TRANS/WP.29/2003/85  
4 août 2003

**PROPOSITION DE PROJET DE COMPLÉMENT 1 À LA SÉRIE 02  
D'AMENDEMENTS AU RÈGLEMENT N° 95**

**(Protection en cas de collision latérale)**

**Communication du Groupe de travail de la sécurité passive (GRSP)**

**Figure 1.** Pièces composant le mannequin de collision latérale

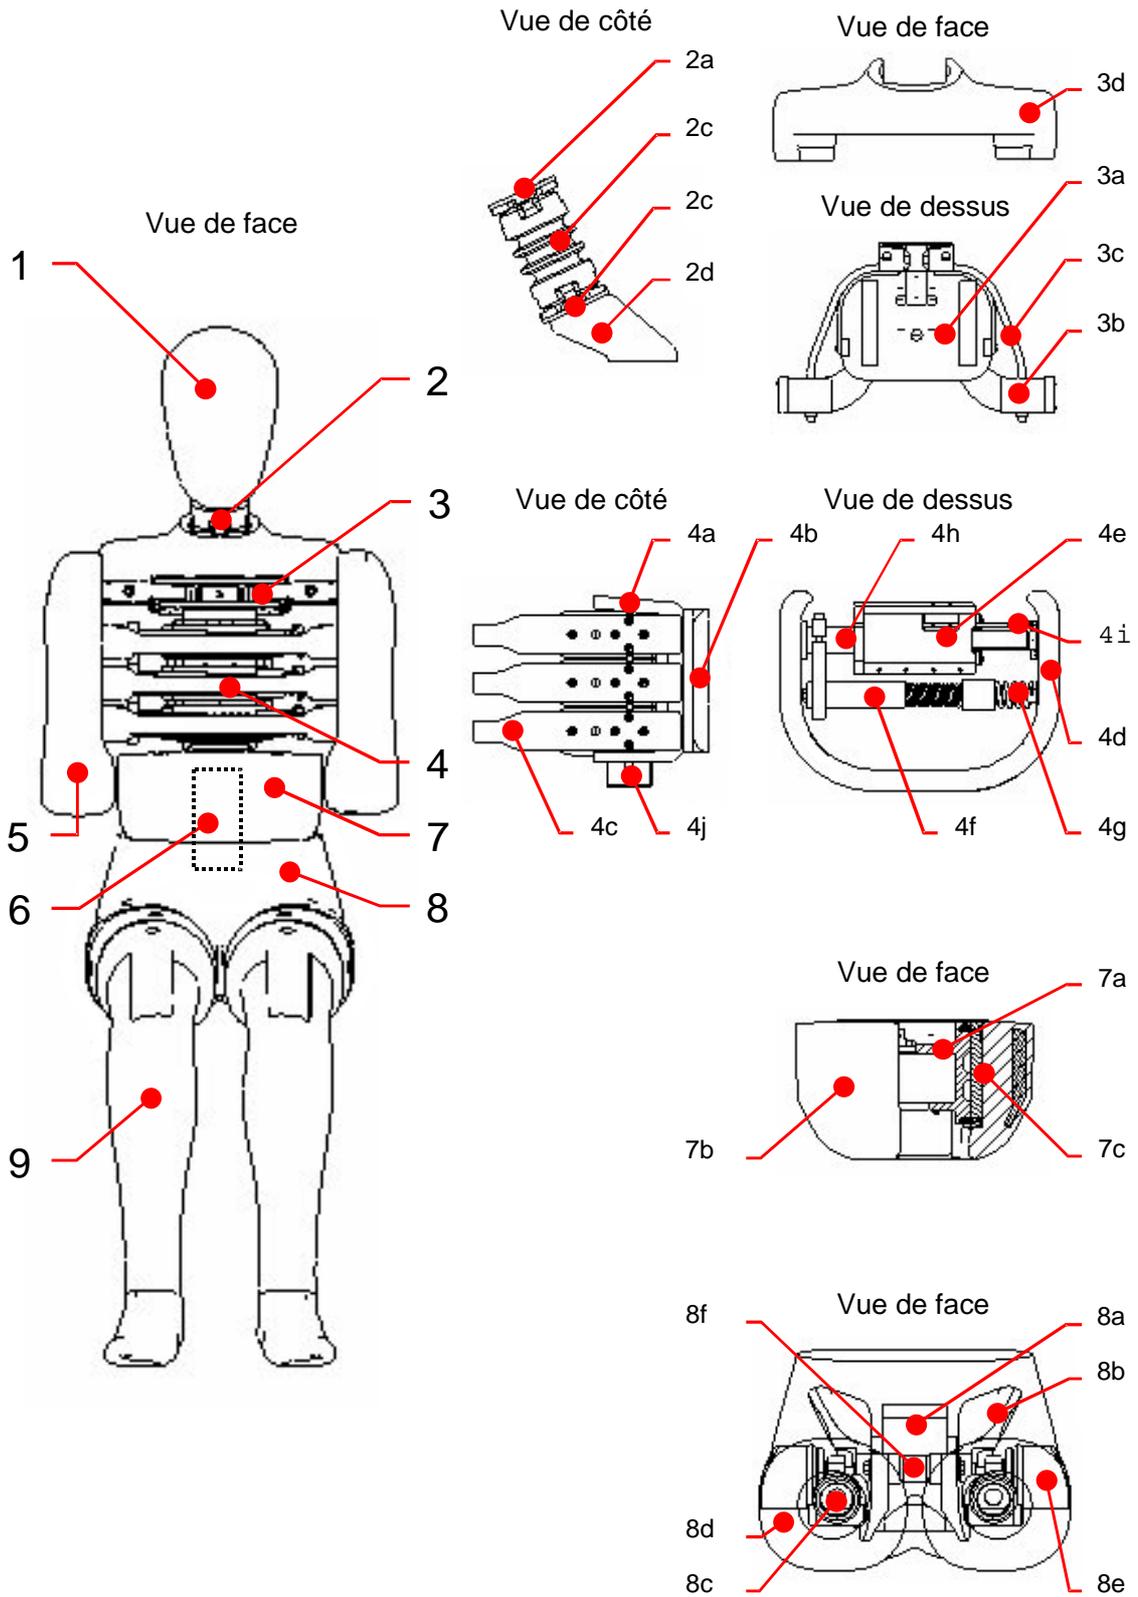
2. CONSTRUCTION
- 2.1 On trouvera la description des différentes parties du mannequin pour essais de collision latérale à la figure 1 et la liste de ces parties au tableau 1 de la présente annexe.

- 2.2 Tête
- 2.2.1 La tête est la pièce n° 1 de la figure 1 de la présente annexe.
- 2.2.2 La tête consiste en une coque d'aluminium recouverte d'une peau souple en vinyle. L'intérieur de la coque constitue une alvéole lestée où sont placés des accéléromètres triaxiaux.

- 2.2.3 À l'interface entre la tête et le cou est placé un capteur factice qui peut être remplacé par un capteur de force.
- 2.3 Cou
- 2.3.1 Le cou est la pièce n° 2 de la figure 1 de la présente annexe.

- 2.3.2 Le cou se compose d'une pièce de jonction tête/cou, d'une pièce de jonction cou/thorax et d'une section centrale qui réunit ces deux pièces.
- 2.3.3 La pièce de jonction tête/cou (pièce n° 2a) et la pièce de jonction cou/thorax (pièce n° 2c) consistent l'une et l'autre en deux disques d'aluminium joints par une vis semi-sphérique et huit tampons en caoutchouc.

- 2.3.4 La section centrale cylindrique (pièce n° 2b) est faite de caoutchouc et se termine à ses deux extrémités par un disque en aluminium moulé dans le caoutchouc.

- 2.3.5 Le cou est fixé au support cervical (pièce n° 2d), qui peut éventuellement être remplacé par un capteur d'effort.
- 2.3.6 Les deux faces du support cervical font un angle de 25°. Le bloc scapulaire étant incliné de 5° vers l'arrière, le cou et le torse forment un angle de 20°.

- 2.4.1 L'épaule est la pièce n° 3 de la figure 1 de la présente annexe.
- 2.4.2 L'épaule se compose d'un bloc scapulaire, de deux clavicules et d'une enveloppe scapulaire en mousse.
- 2.4.3 Le bloc scapulaire (pièce n° 3a) se compose d'un bloc d'écartement en aluminium, placé entre deux plaques d'aluminium recouvertes de polytétrafluoréthylène (PTFE).
- 2.4.4 Les clavicules (pièce n° 3b), en résine de polyuréthane moulée, sont articulées sur le bloc d'écartement. Elles sont maintenues vers l'arrière en position de repos par deux élastiques (pièce n° 3c), qui sont fixés à l'arrière du bloc scapulaire. Leurs extrémités externes sont conçues de façon que les bras soient en position normale.
- 2.4.5 L'enveloppe scapulaire (pièce n° 3d), en mousse de polyuréthane à faible densité, est fixée au bloc scapulaire.

- 2.5.1 Le thorax est la pièce n° 4 de la figure 1 de la présente annexe.
- 2.5.2 Le thorax se compose d'un bloc thoracique rigide et de trois modules costaux identiques.

- 2.5.3 Le bloc thoracique (pièce n° 4a) est en acier. Sur sa face arrière est montée une plaque support concave en résine de polyuréthane remplie d'acier (pièce n° 4b).

- 2.5.4 Le dessus du bloc thoracique est incliné de 5° vers l'arrière.
- 2.5.5 Au bas bloc thoracique est monté un capteur de force T12 ou un capteur factice (pièce n° 4j).

- 2.5.6 Un module costal (pièce n° 4c) se compose d'une côte en acier recouverte de mousse de polyuréthane à alvéoles ouvertes simulant la chair (pièce n° 4d), d'un ensemble piston-cylindre (pièce n° 4e) unissant la côte au bloc thoracique, d'un amortisseur hydraulique (pièce n° 4f) et d'un ressort amortisseur rigide (pièce n° 4g).

- 2.5.7 L'ensemble piston-cylindre (pièce n° 4e) permet au côté souple de la côte (pièce n° 4d) de se plier par rapport au bloc thoracique (pièce n° 4a) et à son côté rigide. L'ensemble piston-cylindre est équipé de roulements à aiguilles linéaires.

- 2.5.8 Un ressort de réglage est monté dans l'ensemble piston-cylindre (pièce n° 4h).
- 2.5.9 Un capteur de déplacement de la côte (pièce n° 4i) peut être installé sur le bloc thoracique à l'intérieur de l'ensemble piston-cylindre (pièce n° 4e) et raccordé à l'extrémité externe de l'ensemble piston-cylindre du côté souple de la côte.

- 2.6.1 Les bras constituent la pièce n° 5 de la figure 1 de la présente annexe.
- 2.6.2 Les bras sont constitués d'une ossature en matière plastique recouverte de chair «en polyuréthane» et de peau en PVC. Il s'agit de polyuréthane haute densité pour le haut du bras et de mousse de polyuréthane pour le bas du bras.
- 2.6.3 L'articulation de l'épaule est conçue de façon que le bras puisse former avec l'axe du thorax un angle de 0°, 40° ou 90°.
- 2.6.4 L'articulation de l'épaule permet seulement une rotation en flexion/extension.

- 2.7.1 Le rachis lombaire est la pièce n° 6 de la figure 1 de la présente annexe.
- 2.7.2 Le rachis lombaire se compose d'un cylindre plein en caoutchouc, muni à chacune de ses deux extrémités de deux plaques de jonction en acier et traversé par un câble d'acier.

- 2.8.1 L'abdomen est la pièce n° 7 de la figure 1 de la présente annexe.
- 2.8.2 L'abdomen se compose d'une partie centrale rigide recouverte de mousse.
- 2.8.3 La partie centrale de l'abdomen est une pièce métallique coulée (pièce n° 7a) surmontée d'une plaque.
- 2.8.4 Le revêtement (pièce n° 7b) est en mousse de polyuréthane, dans laquelle est noyée, des deux côtés, une plaque concave de caoutchouc remplie de billes de plomb.
- 2.8.5 Entre le revêtement en mousse et la pièce coulée rigide, de chaque côté de l'abdomen, peuvent être montés trois capteurs de force (pièce n° 7c) ou trois capteurs factices.

- 2.9.1 Le bassin est la pièce n° 8 de la figure 1 de la présente annexe.
- 2.9.2 Le bassin se compose d'un bloc sacré, de deux ailes iliaques, de deux articulations de la hanche et d'un revêtement en mousse simulant la chair.
- 2.9.3 Le sacrum (pièce n° 8a) se compose d'un bloc de métal lesté, surmonté d'une plaque de métal. À l'arrière du bloc est aménagée une cavité pour des instruments de mesure.
- 2.9.4 Les ailes iliaques (pièce n° 8b) sont en résine de polyuréthane.

- 2.9.5 L'articulation de la hanche (pièce n° 8c) est en acier. Elle se compose d'un haut de fémur et d'une rotule reliée à un axe passant par le point H du mannequin.

- Les mouvements du haut de fémur en abduction et en adduction sont limités au moyen de butées en caoutchouc.
- 2.9.6 La partie chair (pièce n° 8d) est faite d'une peau en PVC remplie de mousse de polyuréthane. À l'emplacement du point H, la peau est remplacée par un grand cylindre en mousse de polyuréthane à alvéoles ouvertes (pièce n° 8e), attaché à une plaque d'acier fixée sur l'aile iliaque par un axe qui traverse la rotule.

- 2.9.7 Les ailes iliaques sont fixées au sacrum à l'arrière et reliées à la symphyse pubienne par un capteur de force (pièce n° 8f) ou un capteur factice.

- 2.10 Jambes
- 2.10.1 Les jambes sont la pièce n° 9 de la figure 1 de la présente annexe.
- 2.10.2 Les jambes se composent d'une ossature métallique recouverte de mousse de polyuréthane simulant la chair et d'une peau en PVC.

- 2.11 Vêtement
- 2.11.1 Le vêtement n'est pas représenté sur la figure 1 de la présente annexe.
- 2.11.2 Le vêtement est en caoutchouc et recouvre les épaules, le thorax, le haut des bras, l'abdomen et le rachis lombaire, et la partie supérieure du bassin.

**Figure 2.** Dimensions principales du mannequin (voir le tableau 3)

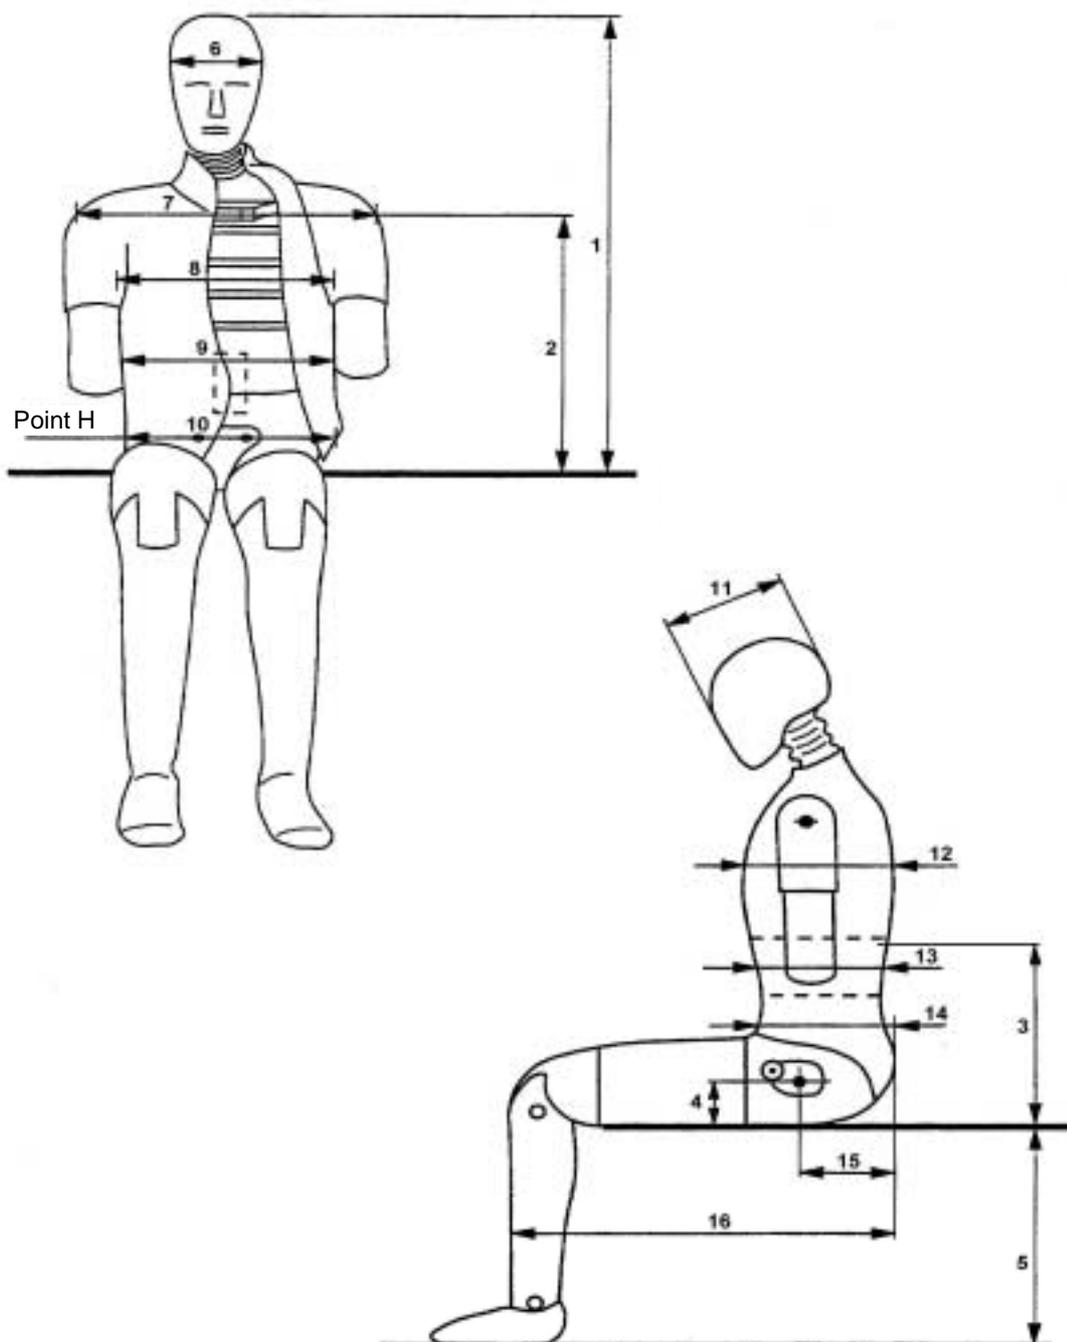
4.2.1 Les dimensions principales du mannequin pour essais de collision latérale (vêtement compris), qui sont indiquées sur la figure 2 ci-dessous, sont reproduites sous forme de valeurs chiffrées dans le tableau 3 de la présente annexe.

Les dimensions sont celles du mannequin sans vêtement.

**Figure 3.** Montage général du mannequin pour l'essai d'homologation

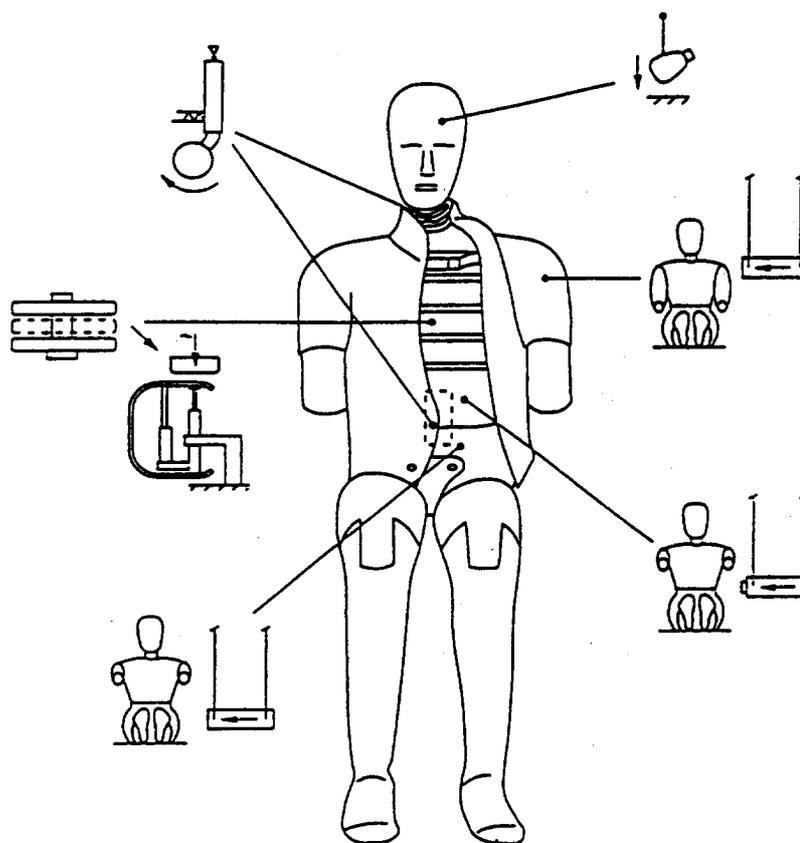
5.4.1 La figure 3 de la présente annexe montre le montage d'essai qui doit être utilisé pour tous les essais d'homologation du mannequin pour essais de collision latérale.

**Figure 4.** Suspension de l'élément de frappe de 23,4 kg  
À gauche: quatre fils  
À droite: huit fils (croisés deux par deux)

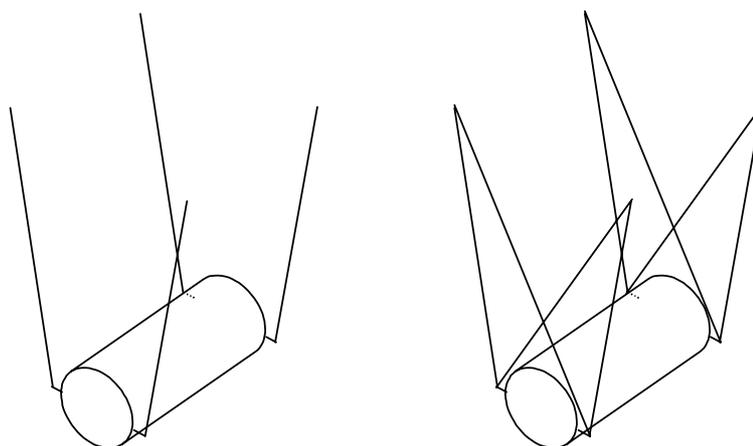
- 5.7.3 L'élément de frappe est un pendule dont la masse est de  $23,4 \pm 0,2$  kg, le diamètre de  $152,4 \pm 0,25$  mm et le rayon de courbure de  $12,7 \text{ mm}^4$ . L'élément de frappe est suspendu à des pivots rigides par quatre fils métalliques, la ligne médiane de l'élément se trouvant au moins à 3,5 m au-dessous des pivots (voir la figure 4).

- 5.11.2 L'élément de frappe est un pendule dont la masse est de  $23,4 \pm 0,2$  kg, le diamètre de  $152,4 \pm 0,25$  mm et le rayon de courbure de 12,7 mm<sup>7</sup>. L'élément de frappe est suspendu à des pivots fixes par huit fils et son axe doit se trouver au moins à 3,5 m en dessous des pivots (voir la figure 4).

- 5.12.2 L'élément de frappe est un pendule dont la masse est de  $23,4 \pm 0,2$  kg, le diamètre de  $152,4 \pm 0,25$  mm et le rayon de courbure de 12,7 mm<sup>8</sup>. L'élément de frappe est suspendu à des pivots fixes par huit fils et son axe doit se trouver au moins à 3,5 m en dessous des pivots (voir la figure 4).

**Figure 5. Caractéristiques du pendule cervical conformément au Règlement fédéral n° 49 des États-Unis, chapitre V, partie 572.33**

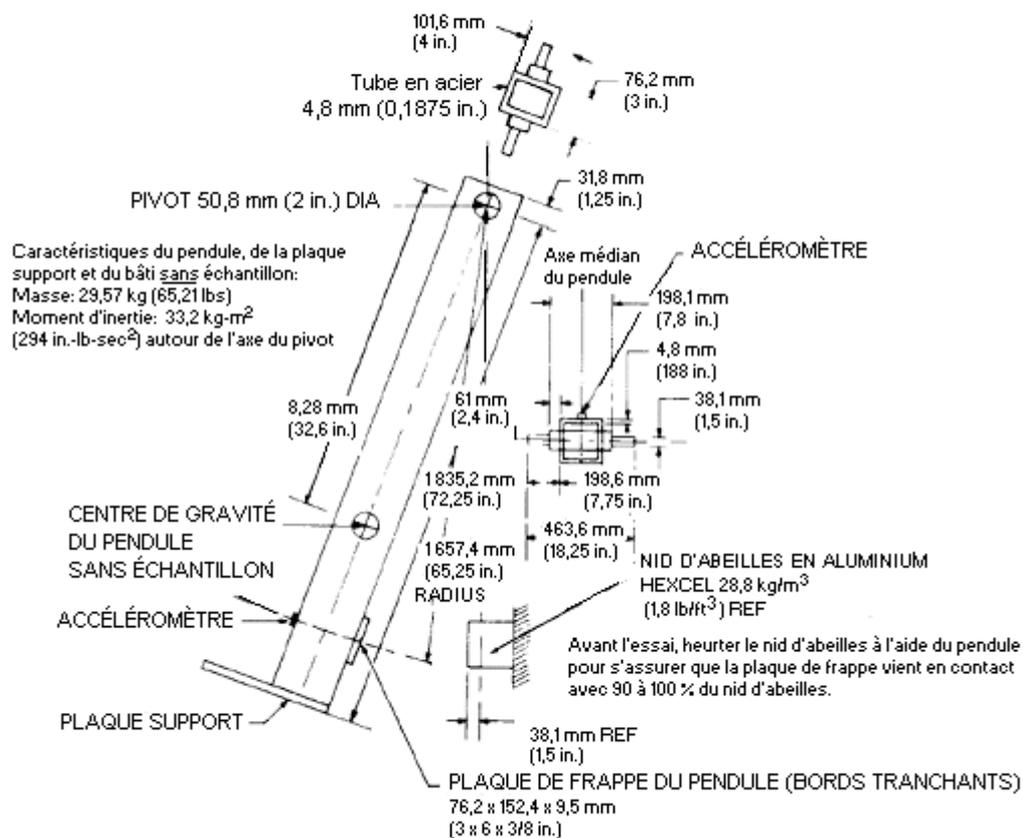
- 5.6.3 Le pendule cervical est équipé d'un accéléromètre uniaxial conforme aux caractéristiques de ce dernier (voir la figure 5).
- 5.6.4 Le pendule cervical doit pouvoir tomber librement d'une hauteur choisie de façon à atteindre une vitesse d'impact de  $3,4 \pm 0,1$  m/s, mesurée à l'emplacement de l'accéléromètre.

- 5.6.5 La vitesse du pendule cervical est ramenée de la vitesse d'impact à zéro au moyen du dispositif approprié<sup>3</sup>, qui est décrit dans les caractéristiques du pendule cervical (voir la figure 5), ce qui se traduit par une modification du rapport vitesse/temps à l'intérieur de la bande définie dans la figure 7 et le tableau 4 de la présente annexe. Toutes les chaînes de mesurage doivent être enregistrées conformément à la norme ISO 6487:2000 ou la norme SAE J211 (mars 1995) et filtrées de façon numérique conformément à la CFC 180 (ISO 6487:2000).

- 5.10.3 Le pendule cervical est équipé d'un accéléromètre uniaxial conforme aux prescriptions du pendule (voir la figure 5).
- 5.10.4 On laisse le pendule cervical tomber librement d'une hauteur choisie de façon qu'il atteigne une vitesse d'impact de  $6,05 \pm 0,1$  m/s, mesurée à l'emplacement de l'accéléromètre.

- 5.10.5 La vitesse du pendule cervical est ramenée de la vitesse d'impact à zéro au moyen d'un dispositif approprié<sup>6</sup> conformément aux prescriptions du pendule cervical (voir la figure 5), ce qui se traduit par une modification du rapport vitesse/temps à l'intérieur de la bande définie à la figure 8 et au tableau 6 de la présente annexe. Toutes les chaînes de mesurage doivent être enregistrées conformément à la norme ISO 6487:2000 ou SAE J211 (mars 1995) et filtrées de façon numérique à l'aide du CFC 180 (ISO 6487:2000).

**Figure 6.** Montage d'essai pour l'homologation du bloc thoracique et du rachis lombaire (angles  $d\theta_A$ ,  $d\theta_B$  et  $d\theta_C$  mesurés avec la fausse tête)

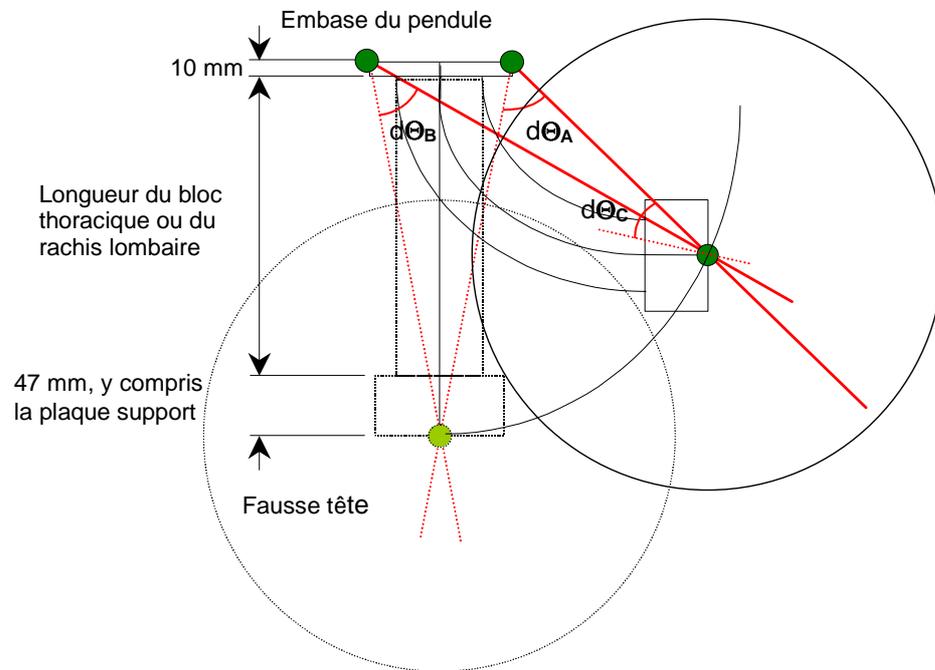
- 5.6 Cou
- 5.6.1 Le cou est raccordé à une fausse tête spécialement homologuée, d'une masse de  $3,9 \pm 0,05$  kg (voir la figure 6), au moyen d'une plaque ayant une épaisseur de 12 mm et une masse de  $0,205 \pm 0,05$  kg.

- 5.6.6 L'angle maximal de flexion de la fausse tête par rapport au pendule cervical (angles  $d\theta A + d\theta C$  de la figure 6) doit être compris entre 49,0 et 59,0° et doit être observé au bout de 54,0 à 66,0 ms.

- 5.6.7 Les déplacements maximums du centre de gravité de la fausse tête mesurés dans les angles  $d\theta A$  et  $d\theta B$  (voir la figure 6) devraient être les suivants: en avant du pendule, l'angle  $d\theta A$  doit être compris entre 32,0 et 37,0° et être observé au bout de 53,0 à 63,0 ms, alors qu'à l'arrière de la base du pendule l'angle  $d\theta B$  doit être compris entre  $0,81 * (\text{angle } d\theta A) + 1,75$  et  $0,81 * (\text{angle } d\theta A) + 4,25^\circ$  et être observé au bout 54,0 à 64,0 ms.

- 5.10 Rachis lombaire
- 5.10.1 Le rachis lombaire est raccordé à la fausse tête conçue spécialement pour l'homologation, dont la masse est de  $3,9 \pm 0,05$  kg (voir la figure 6) au moyen d'une plaque de 12 mm d'épaisseur dont la masse est égale à  $0,205 \pm 0,05$  kg.

- 5.10.6 L'angle maximum de flexion de la fausse tête par rapport au pendule (angles  $d\theta A + d\theta C$  sur la figure 6) devrait être compris entre 45,0 et 55,0° et être observé au bout de 39,0 à 53,0 ms.

- 5.10.7 Les déplacements maximums du centre de gravité de la fausse tête mesurés d'après les angles  $d\theta A$  et  $d\theta B$  (voir la figure 6) devraient être les suivants: en avant de la base du pendule, l'angle  $d\theta A$  devrait être compris entre 31,0 et 35,0° et être observé au bout de 44,0 à 52,0 ms et, en avant de la base du pendule, l'angle  $d\theta B$  devrait être compris entre  $0,8 * (\text{angle } d\theta A) + 2,00$  et  $0,8 * (\text{angle } d\theta A) + 4,50^\circ$  et être observé au bout de 44,0 à 52,0 ms.
